Dotyczy: postępowania prowadzonego w trybie podstawowym zgodnie z art. 275 pkt 2 ustawy Pzp pn.: „**Budowa pełnowymiarowej sali gimnastycznej i przebudowa budynku szkoły przy Zespole Kształcenia i Wychowania w Brodnicy Górnej w Gminie Kartuzy**”.

**WYJAŚNIENIA NR 2 I MODYFIKACJE NR 2 Z DNIA 23.03.2022 r.
DO TREŚCI SPECYFIKACJI WARUNKÓW ZAMÓWIENIA**

Wycieraczka typ Ryps oraz Winyl

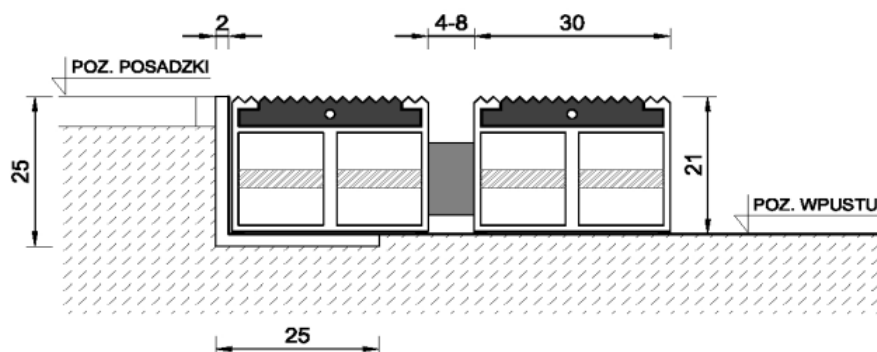
Czy w cenie oferty przyjąć wycieraczki obiektowe, a jeśli tak, to prosimy o podanie wymiarów i z jakiego materiału je wykonać.

W pomieszczeniach wiatrołapów projektowana jest wycieraczka systemowa z gumowymi wkładami czyszczącymi i szczotkami osadzonymi w profilach aluminiowych typu Ryps (wewnątrz budynku).

Połączenie obydwu elementów umożliwia skuteczne czyszczenie obuwia z błota, śniegu. Wkłady osuszające odporne są na ścieranie, wygniatanie, dobrze absorbują wilgoć.

Stop aluminium typ6063, wytrzymałość na zgniatanie 300kg/cm, linka stalowa nierdzewna stal 316, wkład ryps klasa palności „Bf-s1”, tulejka dystansowe wkład winylowy tworzywo trudnopalne (B1 wg DIN 4102). Produkt jest zabijany na każdym profilu, więc nie ma możliwości zgniatania tulejek dystansowych w trakcie eksploatacji i powstawania niepotrzebnych luzów (odstępów) między profilami. Całość łączona przy pomocy nierdzewnych lin stalowych. Przeznaczona do wejść o dużym natężeniu ruchu pieszych. Duża wytrzymałość mechaniczna, odporność na wilgoć, korozję i zmiany temperatur (zakres stosowania od -40°C do +70°C). Wycieraczki montowane we wpuście o głębokości 22 mm. Wymiary wycieraczek zgodnie z cz. rysunkową – wymiary podane wraz z ramą aluminiową wycieraczki.

Przed wejściami do budynku na zewnątrz zaprojektowano wycieraczki typu Winył.

Ten rodzaj wycieraczki systemowej najlepiej stosować w strefie 1 czyli na zewnątrz budynku, (np. pod zadaszeniem choć nie jest to konieczne), ponieważ wkład ten usuwa z obuwia

większe cząsteczki brudu dzięki czemu zostaje ono wstępnie oczyszczone. Wkłady winylowe są odporne na działanie czynników atmosferycznych i charakteryzują się dużą wytrzymałością. Dodatkowo wkład winylowy posiada właściwości antypoślizgowe.

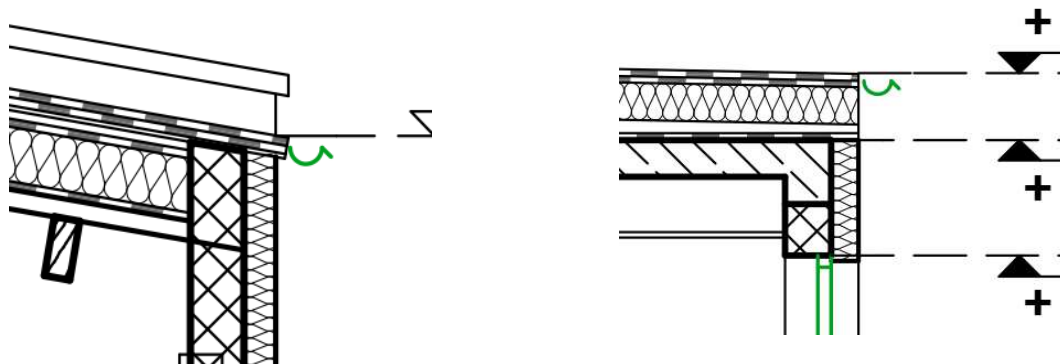
W projekcie wykonawczym na przekrojach w opisie warstwy „D” przez dach hali np. na rys. a-pw-4 nie ma sufitu podwieszanego, natomiast na rys. a-pw-7 pojawia się sufit EI30. Prosimy o określenie, czy należy go ująć w wycenie. Jeśli tak, to prosimy o określenie parametrów i sposobu montażu.

Zamawiający informuję, że odpowiedź na niniejsze pytanie jest w trakcie opracowania. Odpowiedź zostanie udostępniona Wykonawcom niezwłocznie.

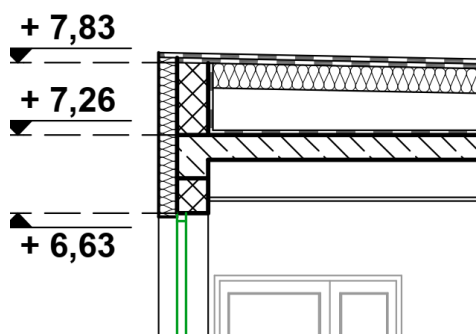
Prosimy o udostępnienie detalu mocowania rynny dachowej, gdyż na przekrojach a-pw-7 oraz a-pw-6 rynna mocowana jest do ocieplenia

Zamawiający informuję, że odpowiedź na niniejsze pytanie jest w trakcie opracowania. Odpowiedź zostanie udostępniona Wykonawcom niezwłocznie.
